Mission régionale d'autorité environnementale

Avis délibéré
relatif au projet d'un parc éolien sur les communes
d'Écly et de Son (08)
porté par la société SAS « Éoliennes des Myosotis »

n°MRAe 2019APGE13

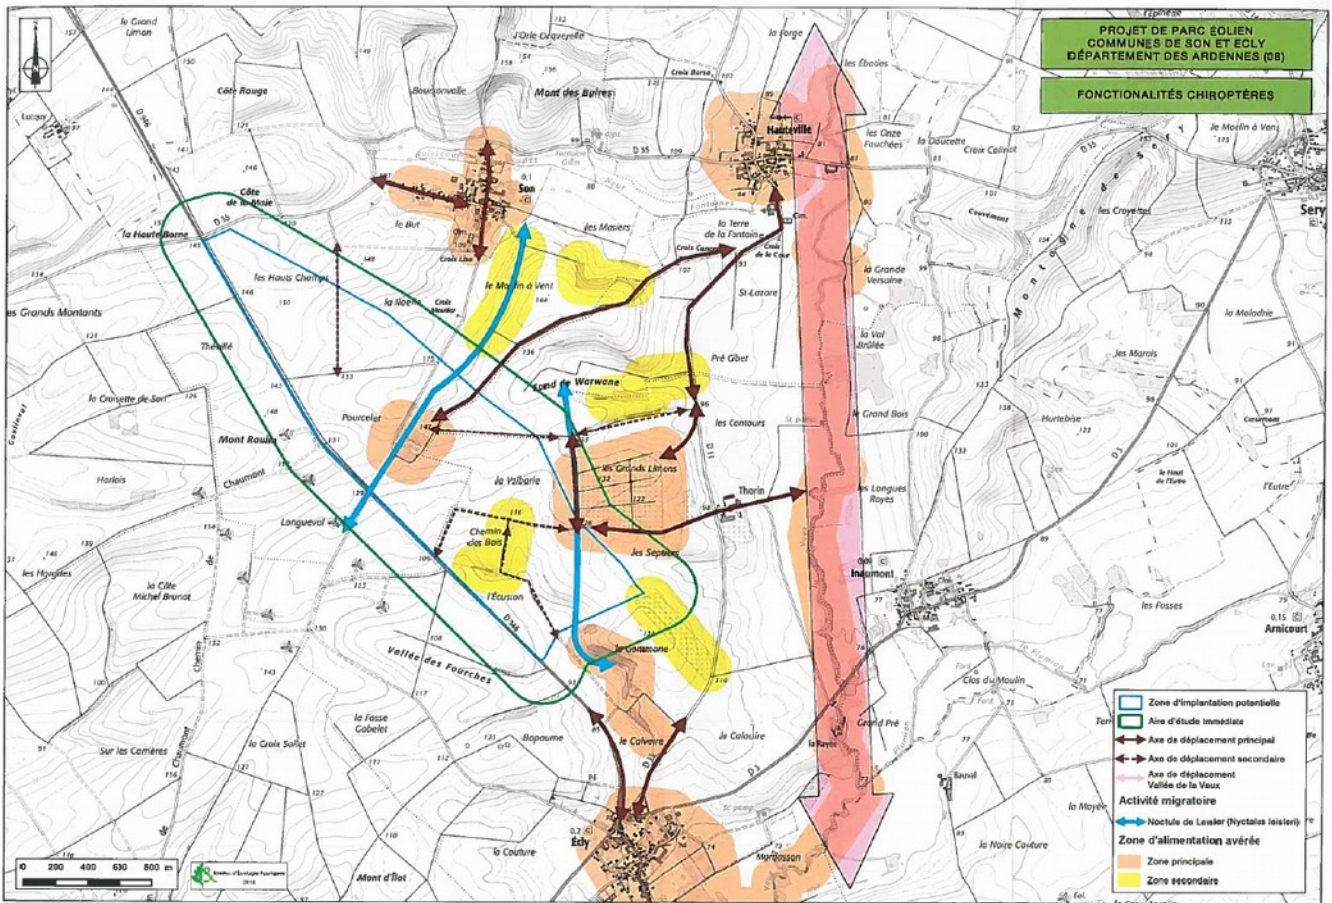
La ZIP accueille des espèces à enjeu en période de reproduction, elle est utilisée comme territoire de chasse par des rapaces, notamment pour la Buse variable et le Faucon crécerelle. Concernant les mesures de réduction d'impact pour ces deux espèces, l'exploitant propose la mise en place entre mi-mai et mi-juillet d'un système de détection et d'effarouchement sur toutes les éoliennes du parc. Cette mesure sera couplée aux observations d'un écologue et à l'arrêt des éoliennes pendant les périodes de labour et de moisson.

L'Ae recommande à l'exploitant de couvrir toute la période de reproduction de mi-mars à fin août pour les mesures de réduction liées aux rapaces.

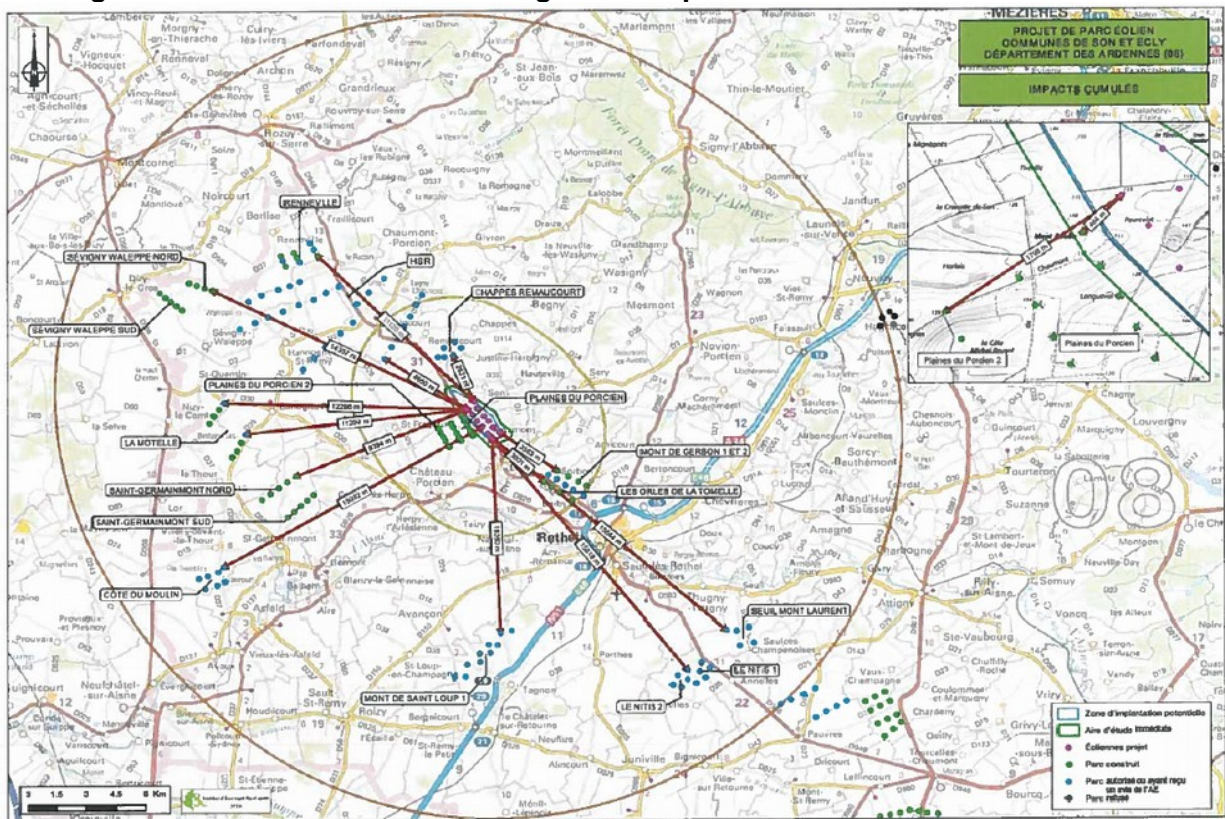
Comme mentionné précédemment, les éoliennes du projet ne se situent pas toutes à plus de 200 m des espaces boisés ou des haies, notamment les aérogénérateurs E1, E2, E4 et E5, respectivement distants de 60, 60, 150 et 140 m de ces secteurs.

Aucun gîte n'a été détecté au sein même de la ZIP et un axe de migration principal de chauve-souris est mis en évidence à l'est de l'aire d'étude rapprochée. L'exploitant propose le bridage de 4 éoliennes (E4, E5, E8 et E11), pour limiter le risque de collision de chiroptères.

Du fait de la présence de petits linéaires boisés sur la partie centrale/sud du site, incitant les chiroptères à traverser les milieux ouverts pour connecter ces linéaires, l'Ae recommande un bridage de toutes les éoliennes au regard de la proximité des boisements et des haies.

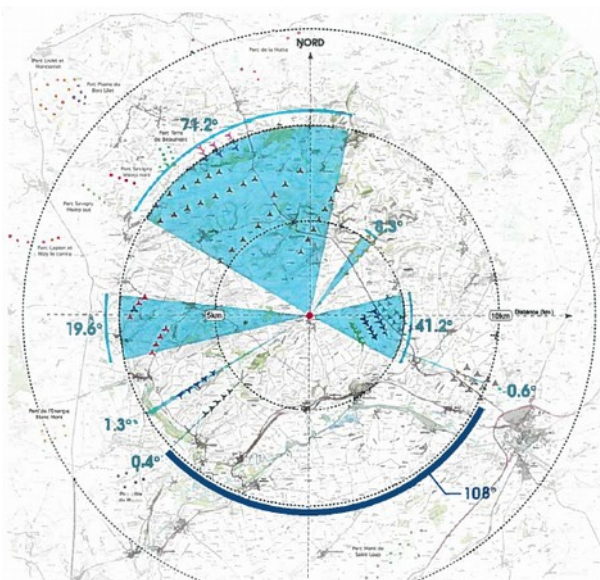
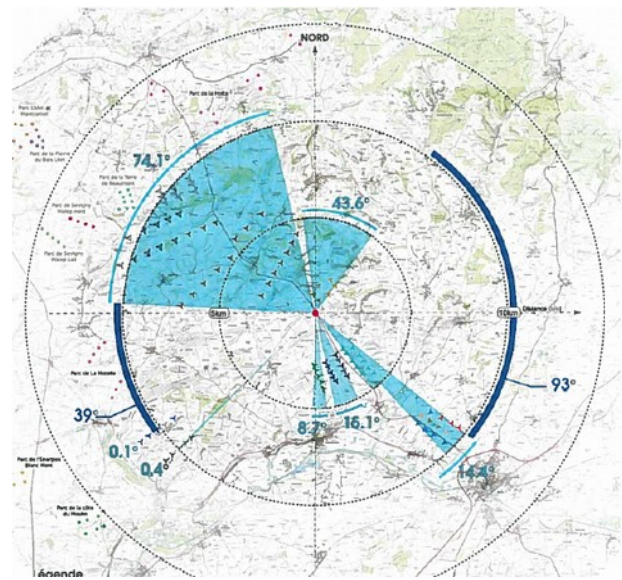
Toutefois, ces cartes n'apparaissent que depuis la commune de Saint-Fergeux, la ferme de Lucquy ainsi que le Mont de Sery et n'existent pas pour les communes les plus proches et les plus visées (Écly et Son).

L'impact visuel depuis les 2 villages d'Écly et de Son étant fort, l'Autorité environnementale recommande à l'exploitant de réaliser des cartes de saturations visuelles depuis ces villages les plus proches et de les ajouter au dossier d'enquête publique.
